**Контрольная форма обследования доступности приоритетных объектов и услуг
социальной инфраструктуры для инвалидов и других МГН.**

Наименование объекта: Муниципальное бюджетное дошкольное образовательное учреждение детский сад №2 сельского поселения «Посёлок Алонка» Вехнебуреинского района Хабаровского края

Адрес: 682051, Россия Хабаровский край, Верхнебуреинский район, п. Алонка, ул. Лазо 3

Дата обследования: 10 марта 2017г

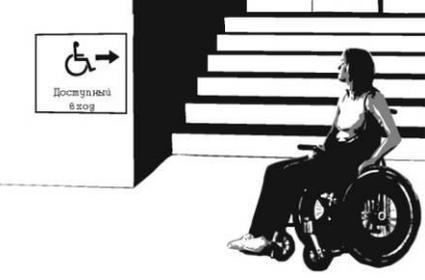
1.3.	Является ли маршрут движения гладким, обозначенным и с нескользящим покрытием?	<input checked="" type="checkbox"/> Нет Осмотр		Маршрут не обозначен знаками. Маршрут асфальтирован и пересекает дорогу, на которой нет знаков.	- Привести в соответствие

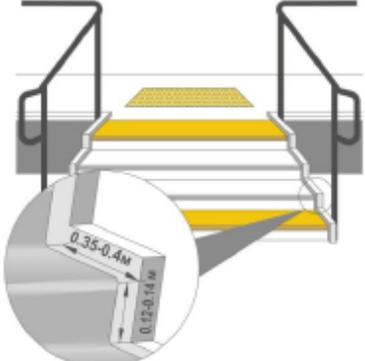
1.8.	Если маршрут пересекает бордюр, есть ли там пандус?	<input checked="" type="checkbox"/> Да Осмотр.		По ходу доступности к объекту бордюр есть и требуется пандус	Привести в соответствие

1.9.	Уклон съезда с тротуара не более 1:12, до 1:10 на протяжении не более 10 м			Уклон съезда с тротуара отсутствует	Привести в соответствие
Автостоянка и парковка

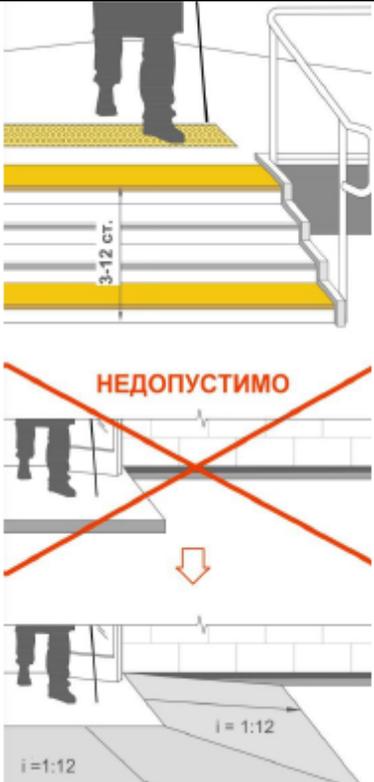
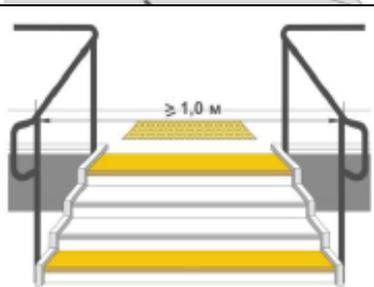
1.21	Имеется ли на парковке достаточное количество доступных мест? Если нет, то количество парковочных мест согласовано с общественными организациями инвалидов?	<input checked="" type="checkbox"/> Да Осмотр.	10% мест (но не менее одного места) в том числе 5% для автотранспорта инвалидов на кресле-коляске до 100 вкл. 5%, но не менее 1 от 101 до 200 -5 мест и доп. 3%; от 201 до 1000 - 8 мест и доп. 2%; 1001 место и более - 24 места + не менее 1% на каждые 100 мест свыше	На прилегающей территории по маршруту движения имеется пространства для парковки автомобилей – не оборудовано	- Привести в соответствие - Произвести разметку и покраску линий

1.22	Из всех доступных мест, по крайней мере, есть хоть одно доступное для микроавтобуса?	<input checked="" type="checkbox"/> Да Осмотр.	Для каждых 6 парковочных мест, по крайней мере, одно должно быть доступно для микроавтобуса, но не менее одного на стоянку.	Парковочные места не оборудованы	Обозначить парковочные места

1.23	Доступные парковочные места имеют размер 6,0х3,6 м и 1.2 м	<input checked="" type="checkbox"/> Нет Измерение:		Парковочные места не обозначены.	Обозначить парковочные места.

1.24	Доступные места для автомашин, салоны которых приспособлены для инвалидов на креслах-колясках имеют: ширина боковых подходов не менее 2,5 м	<input checked="" type="checkbox"/> Нет Измерение:		Доступные места не оборудованы.	- Оборудовать доступные места парковки

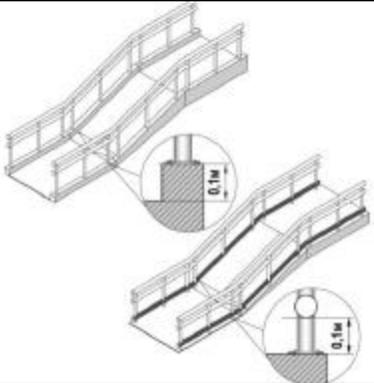
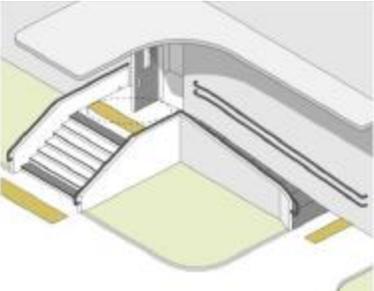
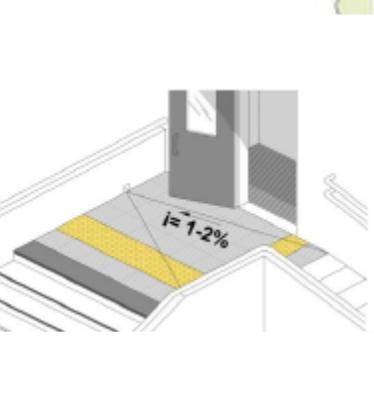
2.1.	Доступен ли главный вход в здание? Если главный вход недоступен, имеется ли другой доступный вход?	<input checked="" type="checkbox"/> Нет Частично. Осмотр: <input type="checkbox"/> Да Осмотр:		Основной вход в здание не доступен Вход на территорию здания доступен частично	Техническое решение невозможно.
2.2.	Оборудованы ли доступные входы знаками доступности? Имеется ли устройство для вызова персонала?	<input checked="" type="checkbox"/> Нет Осмотр: <input checked="" type="checkbox"/> Да Осмотр:		Отсутствуют знаки доступности Главный вход оборудован кнопкой вызова и знаком	Привести в соответствие Соответствует требованиям

Кнопка вызова не выше 0,8 м от уровня пола	<input checked="" type="checkbox"/> Да Измерение		Кнопка вызова соответствует требованиям	Соответствует требованиям
Лестница наружная					
2.3	Наружные лестницы и пандусы должны иметь поручни с учетом технических требований к опорным стационарным устройствам. При ширине лестниц на основных входах в здание 4,0 м и более следует дополнительно предусматривать разделительные поручни.	<input checked="" type="checkbox"/> Нет Осмотр.		Наружная лестница отсутствует	
2.4.	Для открытых лестниц – ширина проступей и высота подступенка должна быть от 0,35 до 0,4 м, от 0,12 до 0,15 м.	<input checked="" type="checkbox"/> Нет

<p>2.5.</p>	<p>Марш открытой лестницы не должен быть менее трех ступеней и не должен превышать 12 ступеней. Недопустимо применение одиночных ступеней, которые должны заменяться пандусами.</p>	<p><input type="checkbox"/> Нет</p> <p><input type="checkbox"/> Нет</p>		<p>Вход в здание имеет 1 ступеньку (высота 0,3м) на основную площадку.</p>	<p>Привести в соответствие</p>
<p>2.6.</p>	<p>Расстояние между поручнями открытой лестницы не менее 1,0 м .</p>	<p><input type="checkbox"/> Нет Осмотр.</p>		<p>Поручни отсутствуют</p>	<p>- Привести в соответствие</p>

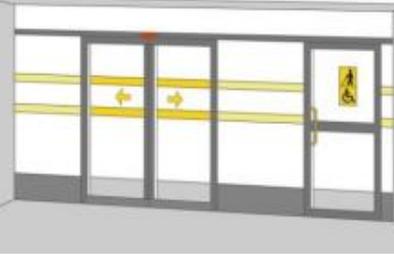
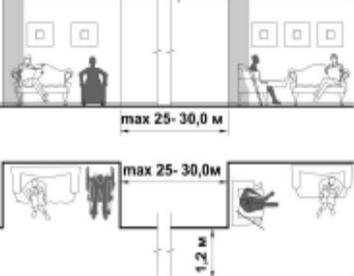
2.13	<p>Поручни рекомендуется применять округлого сечения диаметром от 0,04 до 0,06 м</p> <p>Расстояние в свету между поручнем и стеной должно быть не менее 0,045м для гладких поверхностей и не менее 0,06м для шероховатых поверхностей</p>	<input checked="" type="checkbox"/> Да <input type="checkbox"/> Да <input checked="" type="checkbox"/> Нет Измерение:		<p>Поручни отсутствуют</p> <p>Вдоль стены поручней нет</p>	<p>Привести в соответствие</p> <p>Привести в соответствие</p>

2.14	Колесо - отбойные устройства высотой 0,1 м	<input checked="" type="checkbox"/> Нет Измерение:			
Входная площадка (перед дверью)					
2.15	Входная площадка при входах, доступных МГН, должна иметь: Навес, водоотвод, а в зависимости от местных климатических условий – подогрев поверхности покрытия .	<input checked="" type="checkbox"/> Нет Осмотр.		Поверхность покрытия частично разрушена, уклона не имеет, есть навес, водоотвод отсутствует.	- Привести в соответствие
2.16	Поверхности покрытий входных площадок и тамбуров должны быть: твердыми, не допускать скольжения при намокании и иметь поперечный уклон в пределах 1 – 2%	<input checked="" type="checkbox"/> да Измерение:		Поверхность бетонная, уклона нет	Соответствует требованиям

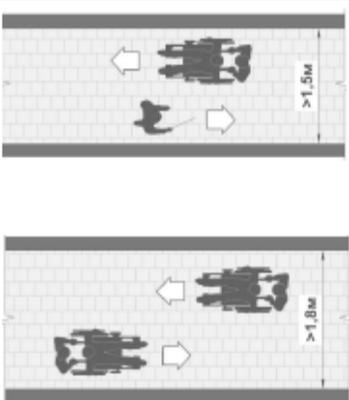
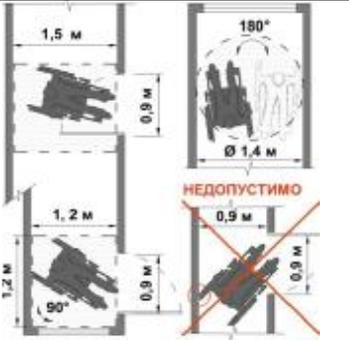
2.19	Входные двери должны иметь ширину в свету не менее 1,2 м.	<input checked="" type="checkbox"/> Нет Измерение: 0,9м		Ширина входной двери 0,9 м.	Техническое решение невозможно.
2.23	Наружные двери, доступные для МГН, могут иметь пороги. При этом высота каждого элемента порога не должна превышать 0,014	<input checked="" type="checkbox"/> Да Измерение: 0,013 м.		Высота порога у наружной двери 0,013 м	- Соответствует требованиям

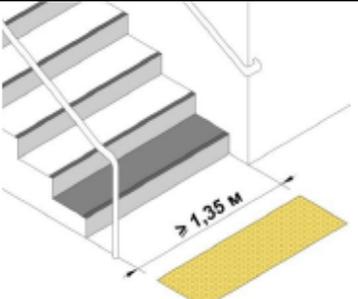
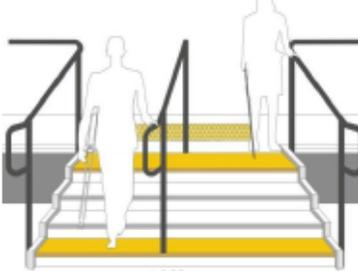
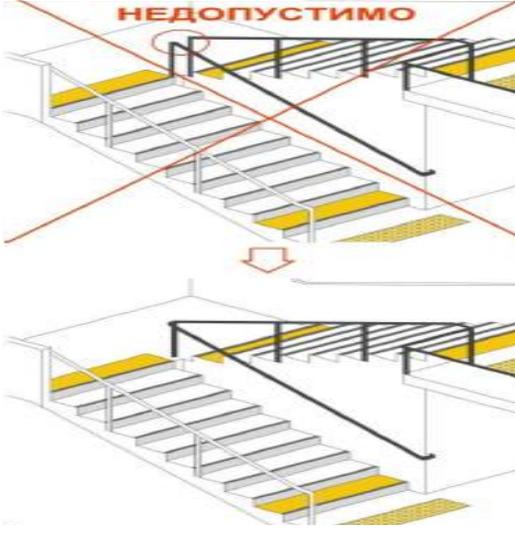
3.8	Ширина при движении кресла-коляски: в одном направлении - не менее 1,5м; при встречном движении – не менее 1,8 м.	<input checked="" type="checkbox"/> Да Измерение: 1,3м <input checked="" type="checkbox"/> Нет Измерение:		Ширина коридора 1,3. Движение по коридору 30 м. Встречное движение по коридору невозможно.	Техническое решение невозможно. Техническое решение невозможно.
3.9	При движении по коридору инвалиду на кресле-коляске следует обеспечить минимальное пространство для: поворота на 90° - равное - 1,2 x 1,2 м разворота на 180° - равное - диаметр 1,4 м .	<input checked="" type="checkbox"/> Нет Измерение: Диаметр 1,3м		пространство для поворота на 90° - равно - 1,3 x 1,3 м пространство для разворота на 180° меньше допустимого	Соответствует норме

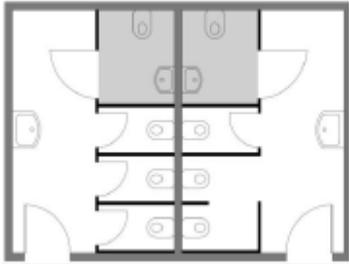
3.20	На верхней или боковой, внешней по отношению к маршу, поверхности поручней перил должны предусматриваться рельефные обозначения этажей, а также предупредительные полосы об окончании перил.	<input checked="" type="checkbox"/> Нет		Отсутствуют	- Привести в соответствие
Пандус (внутри здания).					
3.21	При перепаде высот пола в здании или сооружении следует предусматривать лестницы, пандусы или подъемные устройства, доступные для МГН	<input checked="" type="checkbox"/> Нет Осмотр:		Пандуса нет	- Техническое решение невозможно
3.22	Завершающие горизонтальные части поручня должны быть длиннее марша пандуса на 0,3 м (допускается от 0,27 – 0,33м) и иметь не травмирующее завершение.	<input checked="" type="checkbox"/> Нет Измерение:		Завершающие горизонтальные части поручня не соответствуют требованиям.	Привести в соответствие
